## Problème de fermeture de porte suite à une mauvaise position du boîtier interrupteur

Modèles :	Modell	à partir de l'Index	Version
	KTS 14../15../17..	26A	Toutes les versions
	KTS 1412	24D	300
	KTS 1404	24A	088
	KTP 1430	20	Toutes les versions
	KTP 1434	20A	Toutes les versions
	CT 2001	21	Toutes les versions
	CT(a) 2031/2421/2821	20	Toutes les versions
	CU 2221/2721/3021	20	Toutes les versions
	CUN 3021	20	Toutes les versions
	K 2724/2320	20	Toutes les versions

**Jusqu'au numéro d'appareil 41.219.838.8**

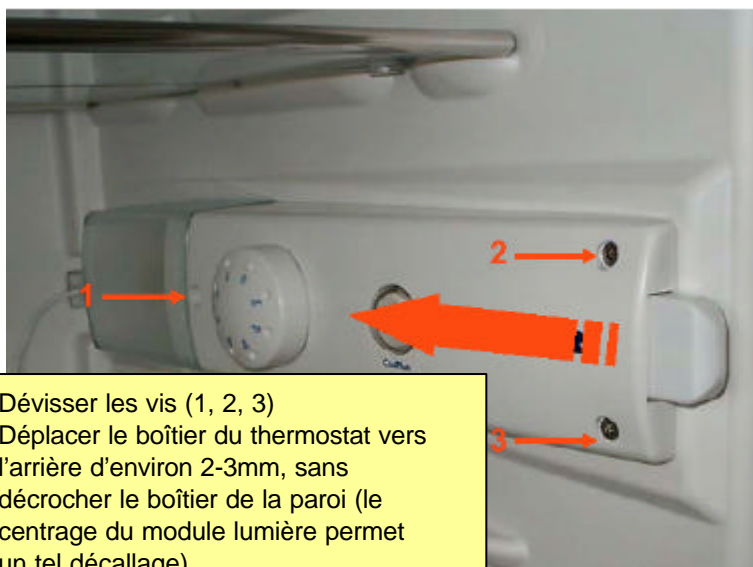
**Problème :** La porte du réfrigérateur se rouvre après fermeture parce que la fixation de l'interrupteur de porte ne se rétracte pas ou se coince contre la paroi de la cuve

**Origine :** Le boîtier du thermostat n'a pas été correctement posé.

**Solution :** Le boîtier du thermostat doit être repoussé d'environ 2 à 3mm (vers l'intérieur), afin que la distance au niveau de la paroi s'élève à 23,5mm/24mm.

**Indication :** Après la réparation, vérifier si la visserie est endommagée ou si elle peut être déplacé.

**Les vis ne doivent pas être serrées au maximum !**

- Dévisser les vis (1, 2, 3)
- Déplacer le boîtier du thermostat vers l'arrière d'environ 2-3mm, sans décrocher le boîtier de la paroi (le centrage du module lumière permet un tel décalage)
- Revisser les vis (1, 2, 3) dans leur nouvelle position
